## UNIVERSIDAD DISTRITAL FRANCISCO JOSÉ DE CALDAS

### CONSOLIDADO DE OBSERVACIONES A PROYECTO DE PLIEGOS CONVOCATORIA PUBLICA 003 DE 2022

**OBJETO: "ADQUIRIR UNA IMPRESORA PARA PROTOTIPAR METAL Y UNA IMPRESORA 3D SLA CON SOPORTE PARA IMPRESIÓN DE DIFERENTES MATERIALES CON SUS RESPECTIVOS INSUMOS ASI COMO LA ADQUISICIÓN DE EQUIPOS DE MECANIZADO Y FABRICACIÓN DE CIRCUITOS IMPRESOS EN EL MARCO DEL PROYECTO DE INVERSIÓN IDENTIFICADO CON CÓDIGO BPIN 2020000100355 DENOMINADO FORTALECIMIENTO DE CAPACIDADES INSTITUCIONALES EN L+D DE LA UNIVERSIDAD DISTRITAL FRANCISCO JOSÉ DE CALDAS A PARTIR DE UNA UNIDAD DE PROTOTIPADO E INNOVACIÓN QUE ATIENDA LOS FOCOS TEMÁTICOS DE CTEL EN BOGOTÁ"**

Ilustración 1. Acceso al área de la Unidad de Prototipado

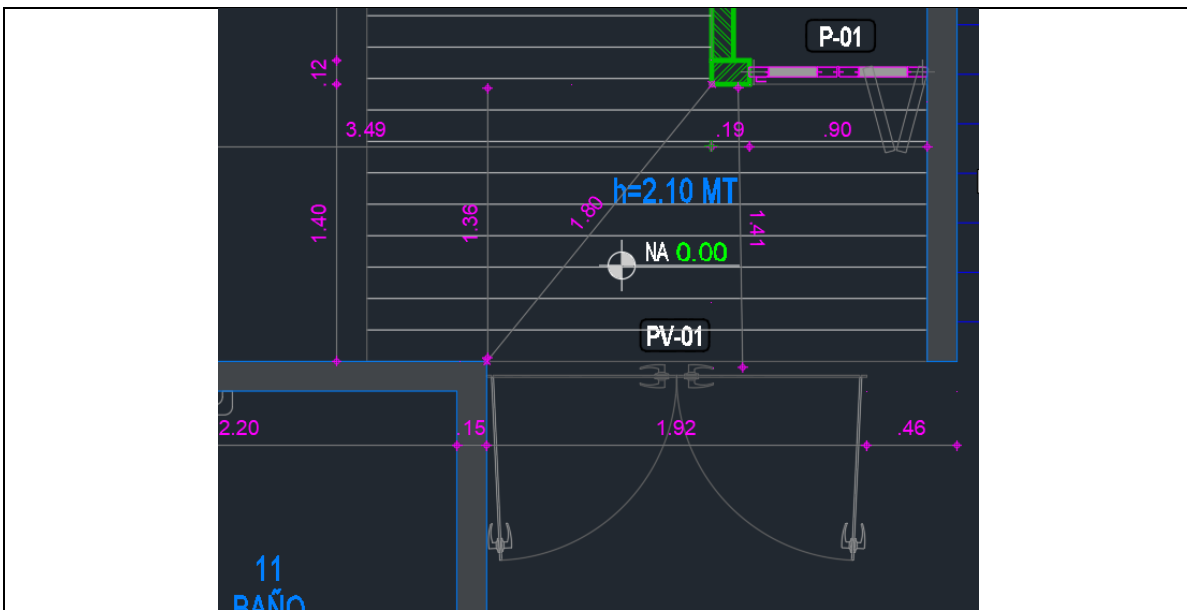
- Se solicita amablemente incluir dentro del pliego de condiciones fotografías que ilustren FT-003 dónde será instalado el equipo, ya que al ser incluida la instalación, es necesario costear este proceso. Asimismo se desea saber en qué piso se encuentra el laboratorio donde se instalará, si tiene accesos de ancho mínimo de 1,40mts, entre otros aspectos que permitan visualizar de manera integral una instalación adecuada y sin contratiempos.

- En las especificaciones técnicas cuando se hace referencias a **"Dos láser de 180W..."** se hace referencia a un láser instalado y un segundo que será el de repuesto
- Se aclara que se hace referencia 180W potencia pico, no se acepta la sugerencia de especificar referencia o marcas de laser dado que dicha especificación puede llegar a limitar la cantidad de oferentes
- Se aclara que la Unidad de Prototipado se encuentra en el piso uno de la sede calle 34 de la Universidad Distrital Francisco José de Caldas, el lugar donde se va a instalar el equipo cuenta con una toma trifásica una monofásica, y un extractor cuyo tubo cuenta con un diámetro de diámetro de 6 pulgadas. Con relación a los accesos, se indica que la puerta principal de la sede tiene una apertura de 2,2 metros y el acceso al área donde se instalará el equipo de 1,92 mt

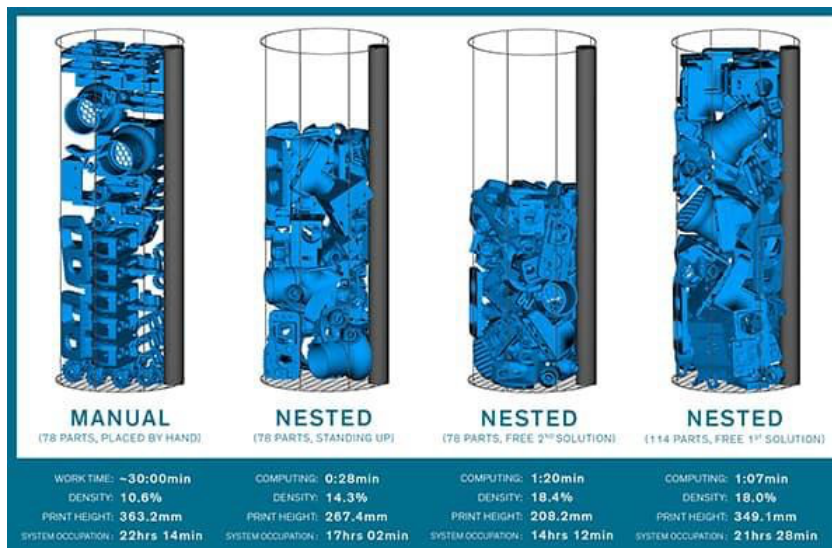
Solicitamos amablemente a la universidad revisar la opción de incluir la opción de en lugar de ofertar una máquina de impresión 3D SLA y DLP se pueda ofrecer para este ítem la impresión 3D a través de un equipo de sinterizado por láser selectivo SLS cuyas ventajas incluyen:

- Impresión 3D en materiales termoplásticos comerciales que son actualmente utilizados en la industria convencional como el Nylon, PP, TPE, PS y compuestos con fibras entre otros.

- Los materiales de impresión 3D de esta tecnología tienen un mejor costo por parte que la resina por lo cual se usa esta tecnología como alternativa de producción de series cortas cuando no es viable la producción de partes plásticas a través de manufactura convencional (inyección de plástico). La experiencia en nuestro centro de servicio nos muestra cómo este tipo de tecnologías ayuda a la solución rápida y costo eficiente de problemas industriales así como ayuda a emprendimientos a arrancar con sus producciones a escala para sondear el mercado y hacer una inversión responsable.

- Impresión 3D de piezas sin material de soporte ni residuos adicionales que resulte en pérdidas de material
- Posibilidad de hacer nesting 3D para producir con impresión 3D organizando las piezas en el volumen de trabajo imprimiendo piezas unas sobre las otras:

No se acepta la solicitud.
